Radøy kommune

Saksframlegg

Saknr	Utval	Type	Dato
051/2015	Hovudutval for plan, landbruk og teknisk	PS	10.06.2015

Dispensasjonssak gbnr 21/78 Sylta Indre - einebustad - søknad om dispensasjon frå plankrav

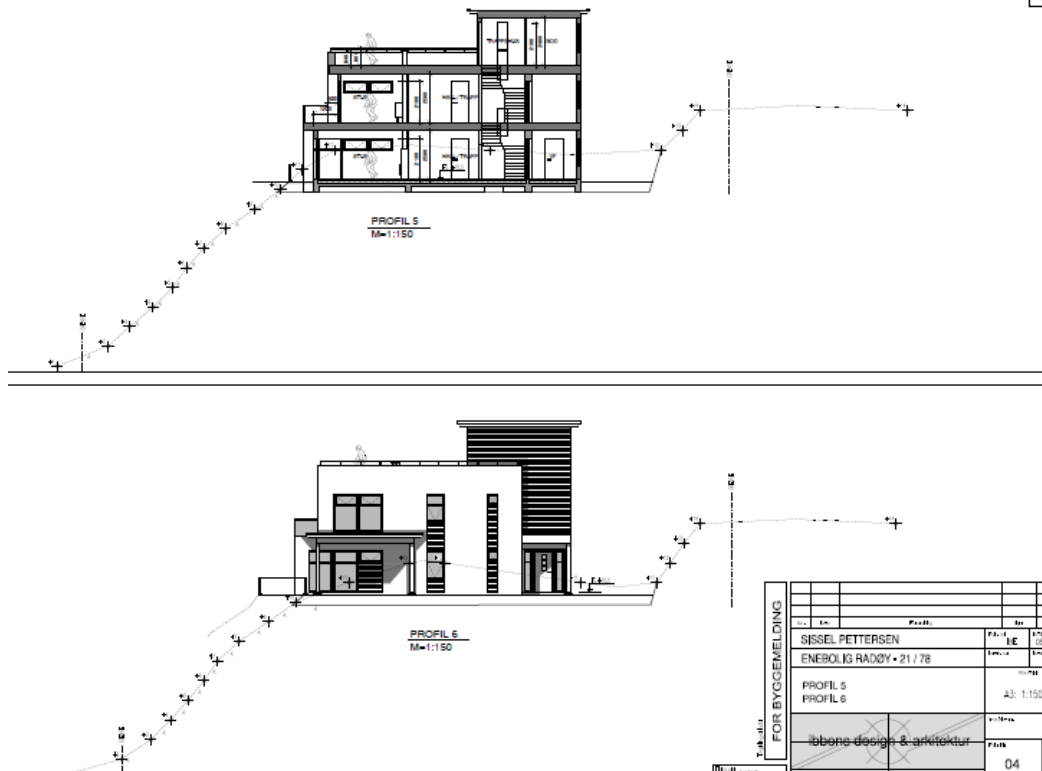
BRA er opplyst til 198 kvm og BYA til 105 kvm, inkludert 36 kvm parkering. Utnyttingsgrad er opplyst til 23,62 %.

Topp golv er omsøkt på kote + 10,5. Topp gesims og byggehøgde er ikke opplyst.

Minste avstand til nabogrense er vist med 4 meter.

Det ligg føre situasjonsplan som viser plassering av bustad og garasje, samt avkjørsle til privat veg. Situasjonsplanen viser ikkje parkering og uteopphaldsareal, eller tilkomstveg og avkjørsle til Fylkesveg 409. Situasjonsplanen viser ikkje terrenginnrep, skjeringar, fyllingar eller murar.

Snitt m/terreng

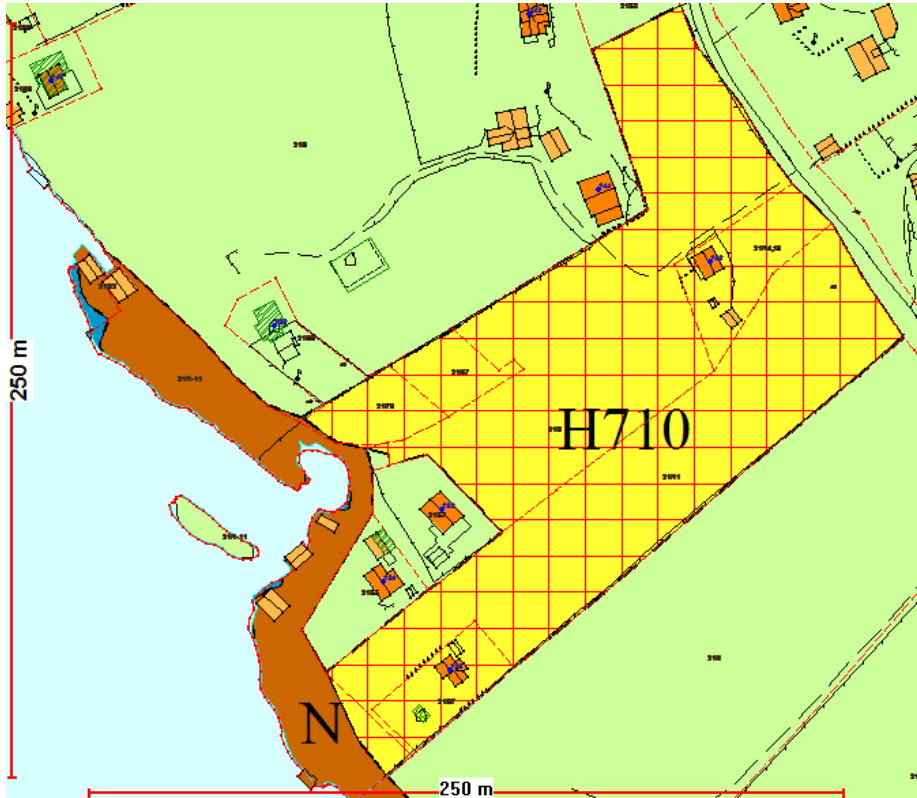
Snitt som er vedlagt søknaden viser bare sjølve eigedomen og gjev ikkje grunnlag for å vurder om bustaden har fått ein tenleg høgdeplassing i høve resten av området og i høve landskapet. Bustaden har ein utforming som gjev ein høgdeverknad i tre etasjar og ein byggehøgde som ligg over det som er vanleg for ein bustad.

Eigedomen ligg i bratt terreng, likevel er det planlagt ein bustad i tre høgder utan inntilfylling. Ein slik løysing krev flatplanering av eigedomen og gjev høge skjeringar. Dette er ei løysing som bryt med føresegner i Kommuneplan for Radøy kommune pkt. 2.8.3:
